PROJET URBAIN BORDEAUX BRAZZA

DOSSIER D'AUTORISATION ENVIRONNEMENTALE

COMPLÉMENTS SUITE AU COURRIER DE LA DDTM EN DATE DU 20/06/2018

Fig. 34. Impacts identifiés au droit des locaux Sud-Ouest

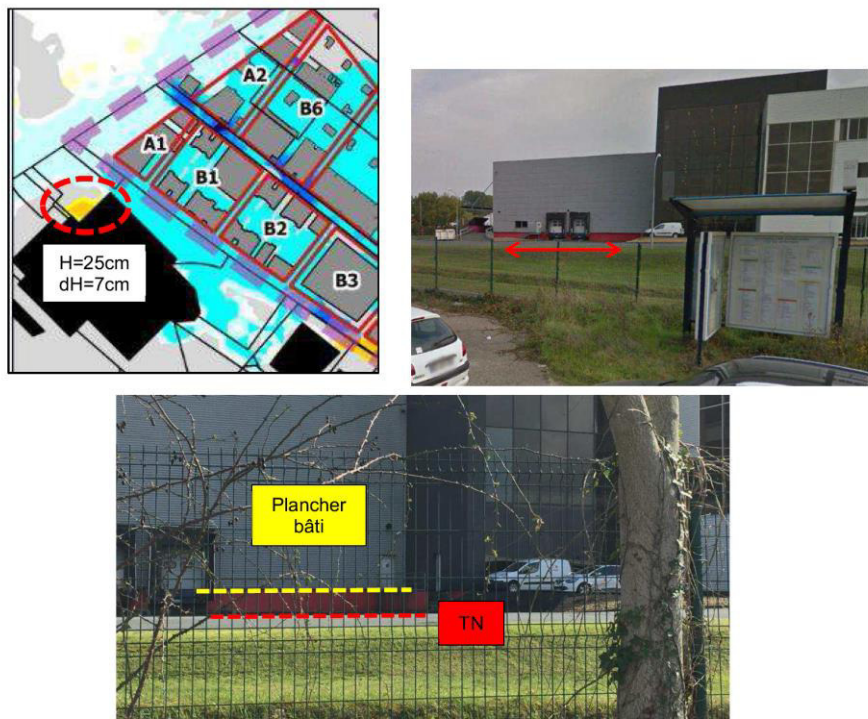
Des impacts résiduels localement importants demeurent en phase transitoire et à terme au droit de deux tiers extérieurs

- Au niveau du bâtiment de la société Sud-Ouest, les impacts de l'ordre de +7cm au droit des quais de chargement.

La société Sud-Ouest a été informée officiellement de cet impact très localisé. Une réunion technique d'échange et un constat sur site ont été réalisés le 18/07/2019.

Après visite sur site, la surcote localisée de +7cm, faisant passer les hauteurs d'eaux maximales de 18cm à 25cm, a été considérée comme acceptable et sans aucun impact fonctionnel ou autre sur l'activité de Sud-Ouest. Aucun aménagement ni travaux spécifiques n'est donc à prévoir.

Un courrier de Sud-Ouest, prenant acte de cet impact, et l'acceptant, est joint en annexe 2 de la présente note.

Figure 205 : Impacts hydrauliques de la Phase 2 localisés au droit des parcelles GPBM

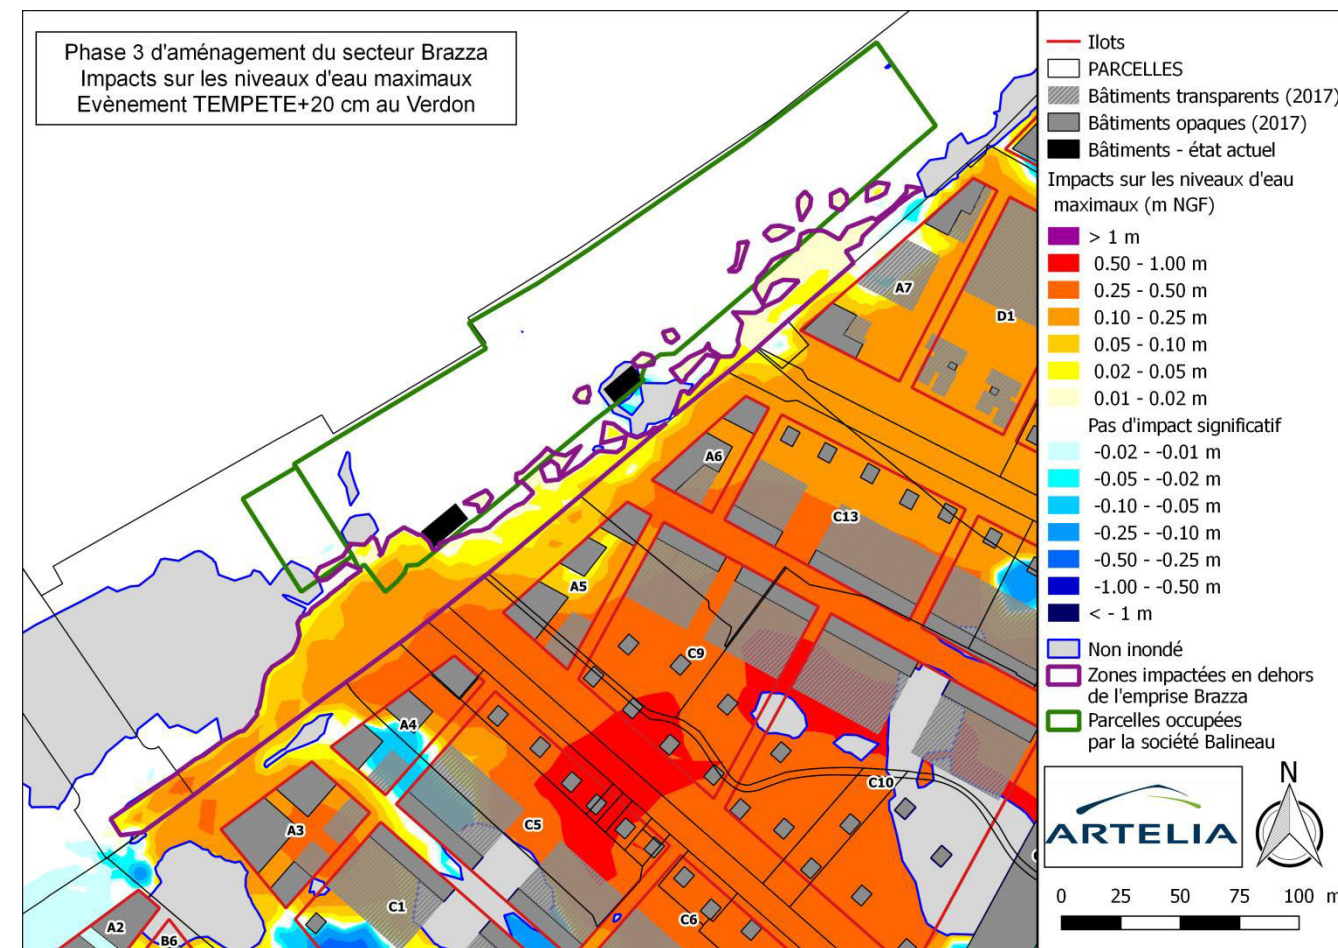
- Et, au droit des parcelles du Grand Port Maritime de Bordeaux occupées par la société Balineau. Le long de la Garonne, une rehausse du niveau d'eau maximal comprise entre +2cm et +10cm est identifiée entre les îlots A4 et A5. L'argumentaire proposé dans le dossier pour justifier l'acceptation d'un tel niveau ne garantit pas l'absence de vulnérabilité des bâtiments et de leur usage. Une solution contractuelle doit être trouvée avec cette entreprise à défaut de trouver des solutions compensatoires sur Brazza

Le dossier d'autorisation fait apparaître des impacts hydrauliques sur les parcelles du Grand Port Maritime de Bordeaux, occupées par la société BALINEAU, dans le cadre d'une autorisation d'occupation temporaire du domaine public maritime, en bord de Garonne, au droit du secteur Brazza (îlots A3-A4-A5).

Rappelons, que les impacts sont évalués pour chaque phase opérationnelle du projet Brazza, soit 3 fois. La 3^{ème} phase correspond à la situation du projet à termes, une fois l'intégralité du projet Brazza réalisé.

- une rehausse du niveau d'eau maximal de + 1 cm est identifiée très localement au niveau de la zone de dépôt de matériel de chantier située au droit de l'îlot A7. Ces impacts sont identiques pour les 3 phases d'élaboration des opérations d'aménagement sur le secteur Brazza. Cet impact est acceptable.
- une rehausse du niveau d'eau maximal comprise entre de + 2 cm et + 10 cm est identifiée très localement (au droit des îlots A4 et A5) pour les phases d'aménagement 2 et 3 du secteur Brazza uniquement (pas d'impact en phase 1). Cette zone s'étend du poste de contrôle du pont Chaban-Delmas à l'ouest jusqu'à un local situé à l'est de la parcelle.

Zoom 1 - Impacts hydrauliques maximaux – Evènement TEMPETE+20 cm – Phase 3

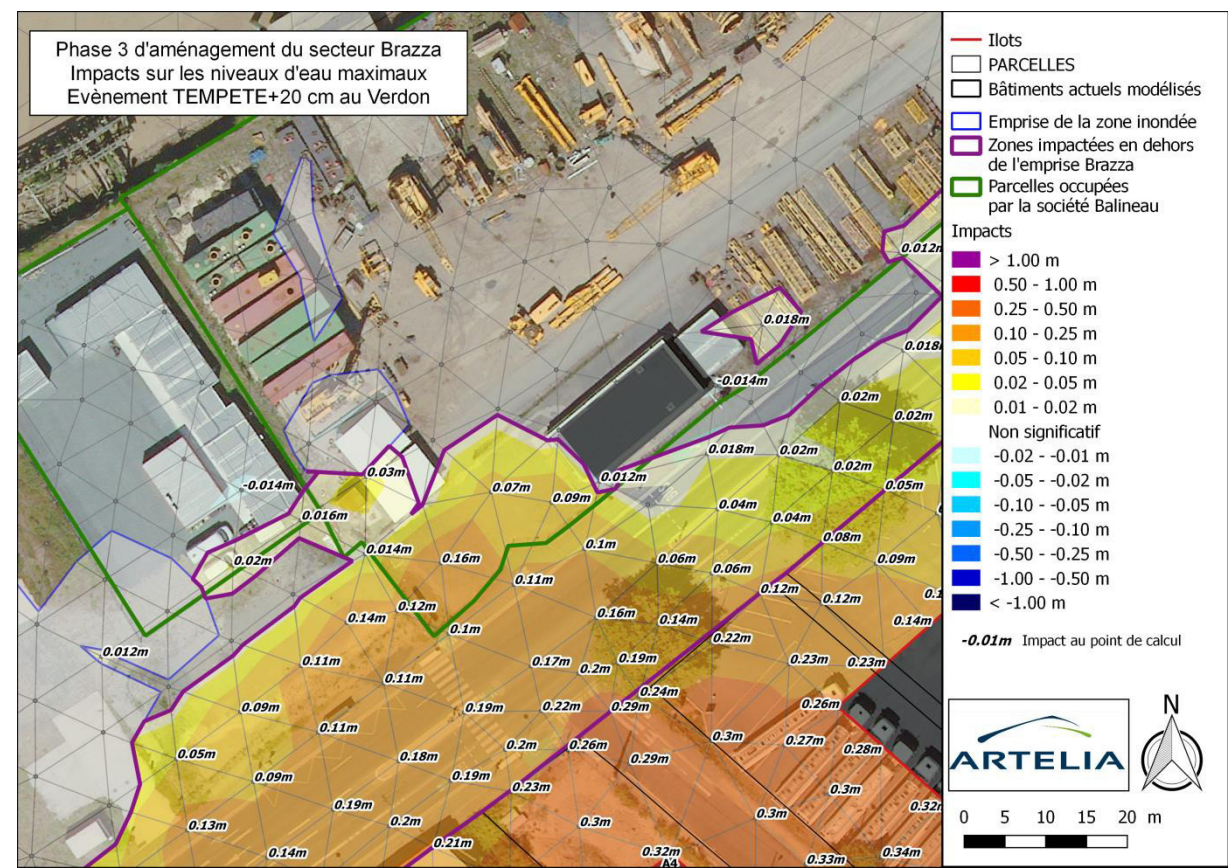
Un premier zoom est fait sur l'angle sud-ouest des parcelles est le plus impacté. 3 zones d'impacts sont identifiées :

- Une rehausse de 16 cm, sur 1 point de calcul, sur une surface de quelques m². Sur cette zone, la hauteur d'eau est de 9 cm en configuration actuelle contre 25 cm environ en configuration aménagée.

Ce secteur est une zone de stationnement des véhicules et ne fait pas l'objet d'une activité spécifique de la part de l'entreprise. La rehausse obtenue n'a pas d'incidence sur la vulnérabilité de cette zone au regard des enjeux en présence (pas de risque accru pour les véhicules, ni de modification des conditions d'accès et/ou d'évacuation).

- Sur ce secteur, on constate également une rehausse de 3 cm à l'aplomb d'un abri (toiture blanche), ouvert sur les 4 façades, comme le montre la photo ci-après. La rehausse obtenue n'a pas d'incidence sur la vulnérabilité de cette zone au regard des enjeux en présence, à savoir du stockage de matériel à usage de travaux maritimes.

Zoom 1 – Bâtiment angle est

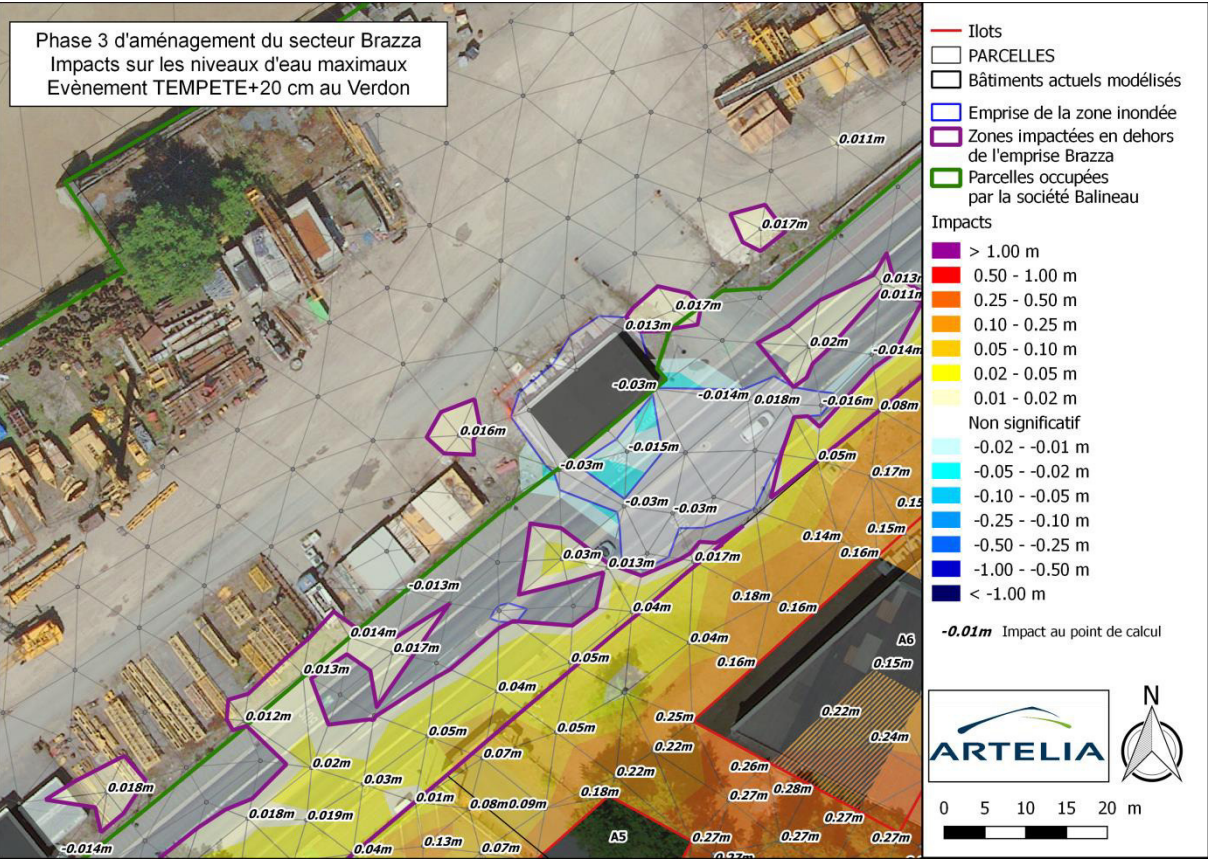
- Une rehausse de 1,2 cm sur le bâtiment (toiture noire) sur le bâtiment situé à l'est du zoom 1.

Ce bâtiment est actuellement surélevé de 2 marches par rapport au terrain naturel. L'altimétrie actuelle est de 5,15 m NGF environ (topographie donnée par le LIDAR de 2016). Pour l'évènement de référence, le niveau d'eau de part et d'autre de ce bâtiment varie entre 5,35 m NGF au nord et 5,20 m NGF au sud, soit 15 à 20 cm. 2 marches, d'une hauteur moyenne de 15 cm réhaussant le bâtiment, l'intérieur de ce bâtiment n'est pas inondé pour l'évènement de référence.

Au niveau de ce bâtiment, le modèle indique des impacts nuls sur l'ensemble de sa façade, à l'exception du coin sud-ouest où un impact de 1,2 cm est obtenu, ce qui n'entraînera pas d'inondation de l'intérieur du bâtiment.

Le bâtiment restant hors d'eau et aucun impact aux abords de celui-ci n'étant identifié, nous pouvons conclure à une non-aggravation du risque au niveau du bâtiment, pour ses usages et ses occupants du fait de l'aménagement du secteur Brazza.

Zoom 2 – Stockage de matériel insensible à l'eau

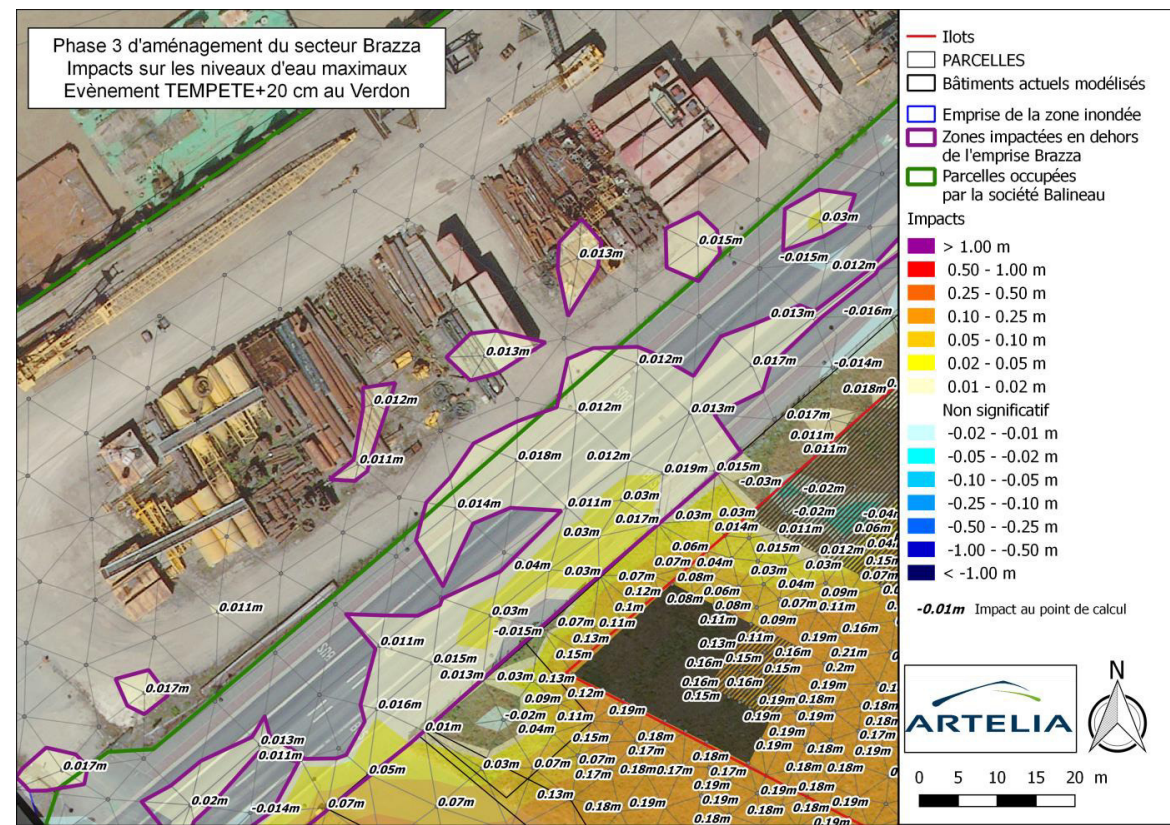
Un deuxième zoom est réalisé dans la partie centrale des parcelles « Balineau ». Le modèle indique quelques points isolés avec des rehausses inférieures à 2 cm.

Sur cette zone, la hauteur d'eau maximale atteinte, y compris la rehausse, est comprise entre 15 et 30 cm. Cette zone sert de de stockage pour du matériel non sensible à l'eau (stockage extérieur non protégé des intempéries), comme illustré sur la photographie ci-après.

A noter qu'un bâtiment est présent sur ce secteur. Il situé en zone non inondable en situation actuelle comme en situation projet. Il n'y a donc pas d'aggravation du risque pour celui-ci (occupants et activités).

Le caractère isolé des impacts identifiés, leur très faible intensité (> 2cm) et les enjeux concernés (zone de stockage extérieure de matériel non sensible à l'eau) permettent de justifier du caractère acceptable de ces impacts.

Fig. 82. Hauteurs d'eau maximales – Phase 2 PG2017 avec mesures – Evènement de référence TEMPETE+20 cm au Verdon

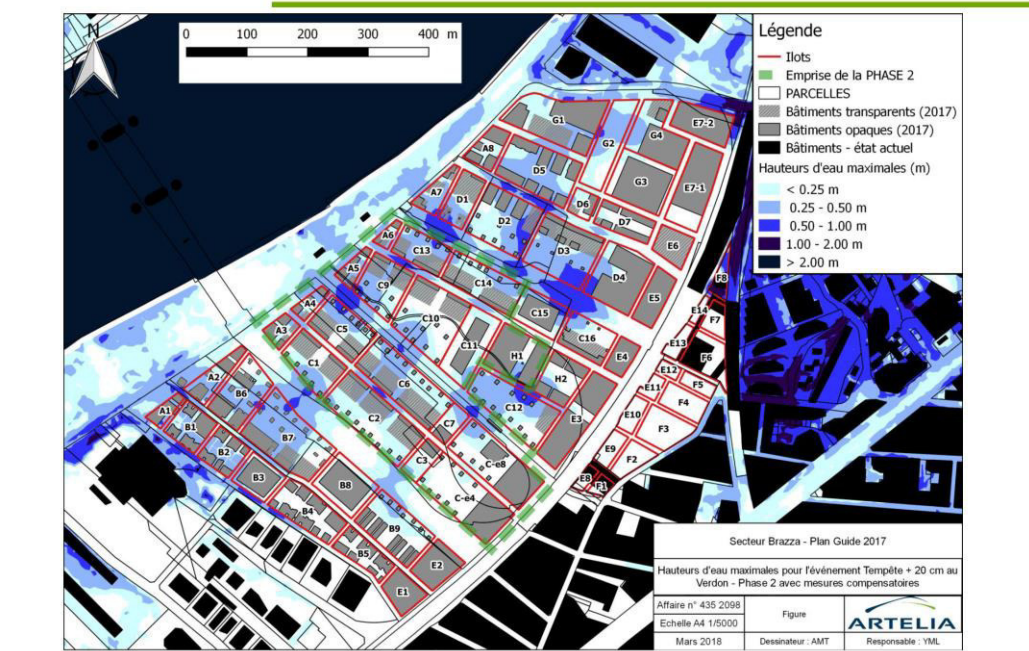
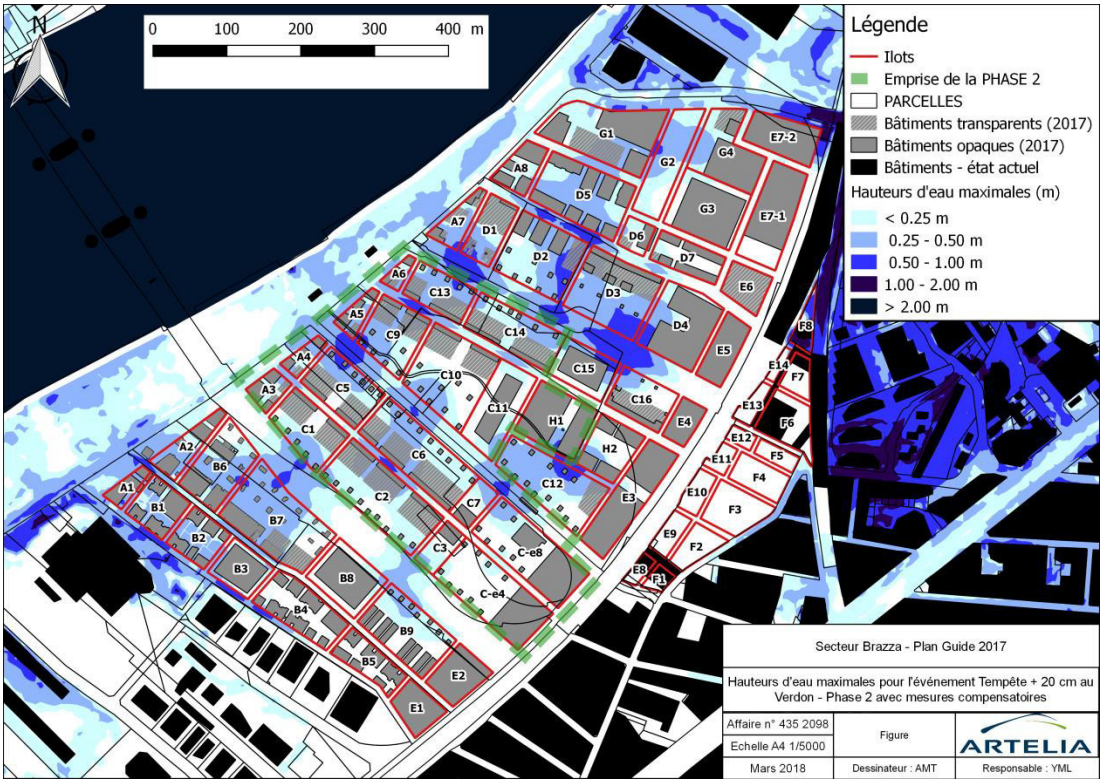
Page 91/412, la carte et la légende sont illisibles (opacité et transparences)

La carte est jointe en format A3 en annexe 6 et est présentée ci-dessous.
